Oggetto: osservazioni al progetto d'impianto di trattamento rifiuti speciali inerti della CISAM srl Ostuni sottoposto alla verifica di assoggettabilità a VIA.

Considerato che l'impianto in oggetto sarà ubicato nella zona SISRI di Ostuni, a ridosso del centro abitato, con riferimento a tale progetto ed alla documentazione allegata, l'Ass. Italia Nostra onlus - sezione Messapia intende osservare quanto segue:

1. Paesaggio e impatto visivo

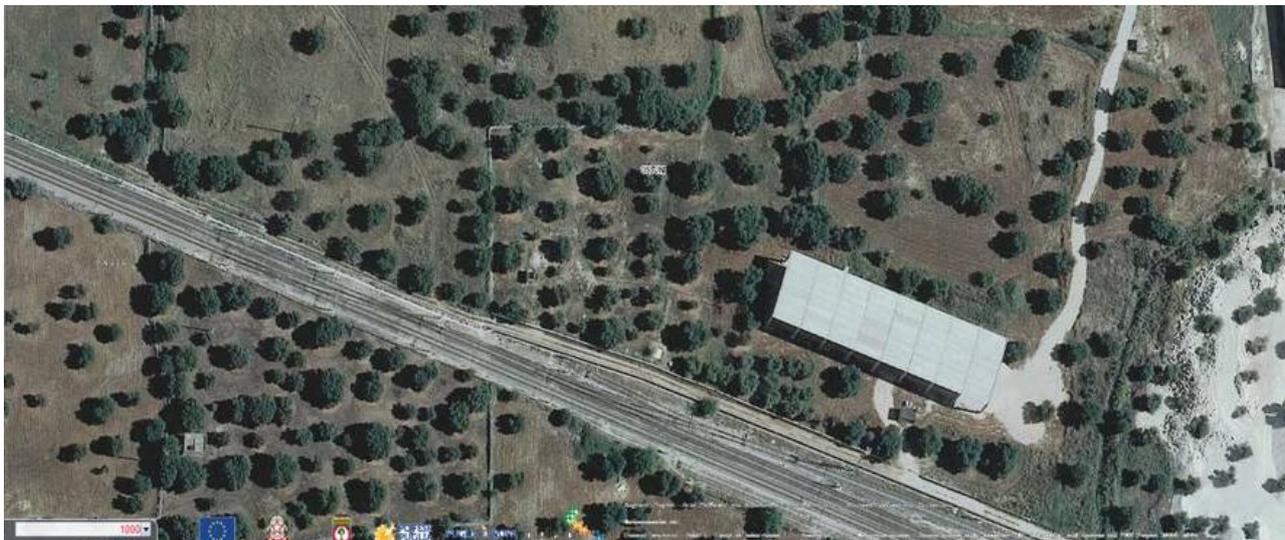
L'impianto interessa il cono visuale "Ostuni strada panoramica" e il paesaggio rurale "Parco agricolo polifunzionale di valorizzazione degli ulivi monumentali". L'area in questione non può rientrare nei "territori costruiti" del PUTT/p perché nel febbraio 2000 la Commissione Provinciale per la tutela delle bellezze naturali e panoramiche della provincia di Brindisi, ai sensi dell'art. 140 d.lgs. 490/1999, a conclusione della procedura di vicolo, inviò il verbale con allegata perimetrazione alla Regione. Nel frattempo, il 15.12.2000, veniva approvato definitivamente il PUTT/p, che al comma 6 dell'art. 1.03 prevede che "le norme del Piano non trovano applicazione all'interno dei territori disciplinati dai Piani delle Aree di Sviluppo Industriale (ASI)". Così solo in data 28.12.2000 la Giunta regionale, con delibera n. 1997, prendeva atto del lavoro della Commissione provinciale e demandava al Comune di Ostuni gli ulteriori adempimenti relativi alla pubblicità dell'atto, prima del provvedimento conclusivo di dichiarazione di interesse pubblico delle aree. Solo nel 2003 la Regione Puglia con D.G.R. n. 578/2003 approvava un nuovo Piano ASI che prevedeva l'ampliamento della zona industriale, l'abbattimento di ulteriori Ulivi secolari e la realizzazione di una bretella stradale di raddoppio della Strada Provinciale.
